Colegio de  
Ingenieros Civiles  
de México A.C.

# INFORME SOBRE LA INSPECCIÓN FÍSICA NIVEL 1 DE LA LÍNEA 12

## Sistema de Transporte Colectivo Metro

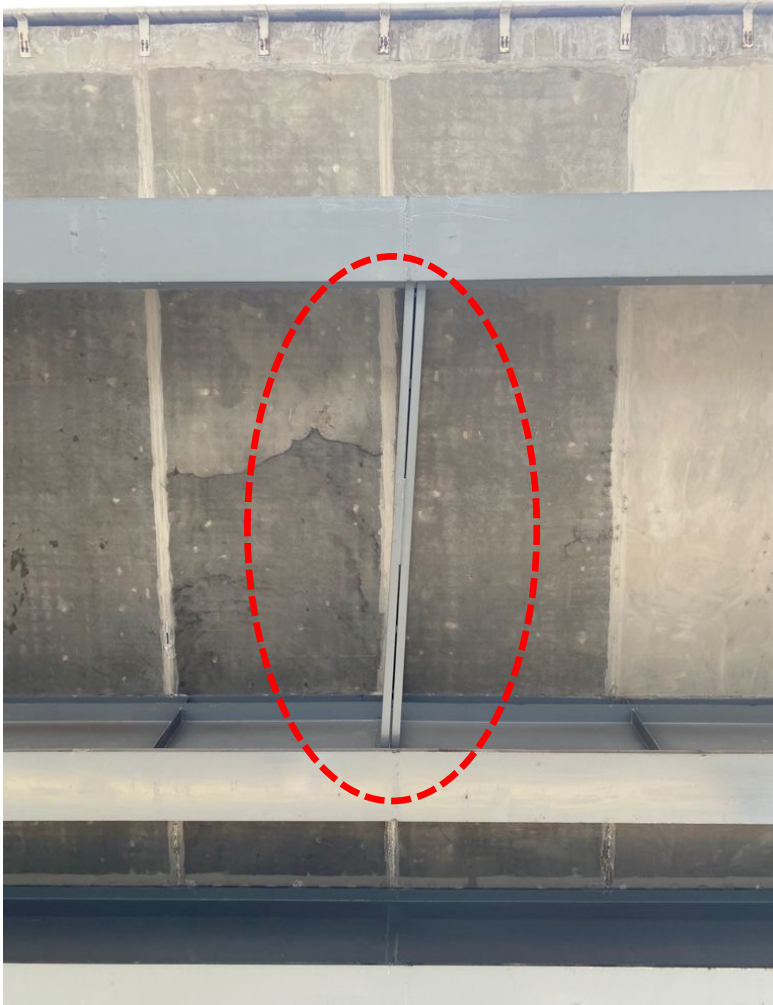
**Fisuras en trabes y cabezales.** Posible refuerzo insuficiente.
